# Technical *Info*

## Reequipamiento de las correas acanaladas en Motores Renault 1,4 /1,6 16 V con instal. de aire acondicionado K4J/ K4M

**Fig. 1**  
**Versión a sustituir**

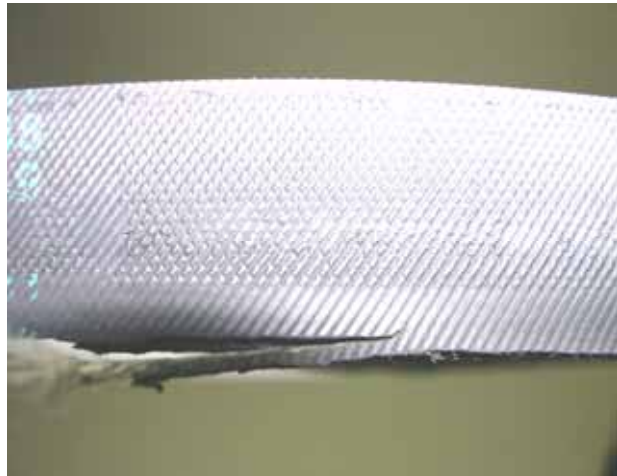
La correa gira con ruido, se desgasta rápido y presenta fricción. Debido al arranque lateral, puede rasgarse el elemento tensor incl. ranuras, que puede provocar a su vez un daño grave del motor debido a un salto de dientes de la correa de distribución.

La correa acanalada está concebida de 6 ranuras en vehículos viejos (6 PK 1748).

La nueva versión sólo presenta 5 ranuras (5 PK1750) para aumentar la separación entre la correa y los grupos y debe montarse en general según datos de Renault.

La correa actual de 5 ranuras se coloca sólo en las ranuras exteriores de todas las poleas de correa, la ranura interior debe permanecer libre en todas las poleas. En relación con ello, también se debe controlar el funcionamiento perfecto del generador y controlar igualmente el juego axial de la bomba hidráulica para la ayuda de conducción.

¡Antes del montaje, limpiar las poleas ranuradas de todo tipo de suciedad con un cepillo metálico suave!
